# RESTRUCTURATION DU CENTRE MEDICO-SOCIAL et CSA

## ADDITIF \_ LOT 05 ENDUITS

## DOSSIER DE CONSULTATION DES ENTREPRISES

B24005

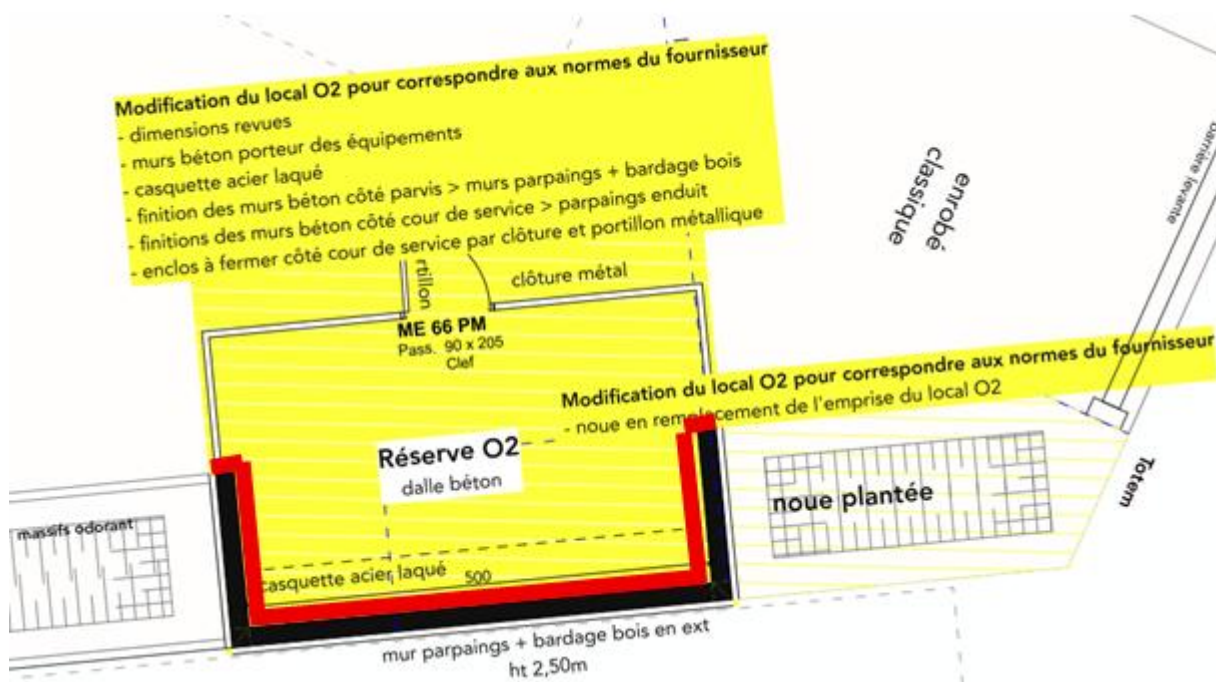
Dans le cadre de la relance de l'AO, modification façade circulation 10 (RDC HAUT) selon plan architecte et le détail ci-dessous, à savoir, plus-value pour la réalisation de l'enduit (article 4.2 du CCTP)

Dans le cadre de la relance de l'AO, il sera noté par les entreprises la modification façade circulation 10 (RDC HAUT) selon plan architecte et le détail ci-dessous, à savoir, modification des châssis situés au droit des bureaux (façade entrée) \_ diminution des hauteurs (passage d'une hauteur de 240 à 220 mm), incidence sur la surface de voile BA (article 4.14.1).
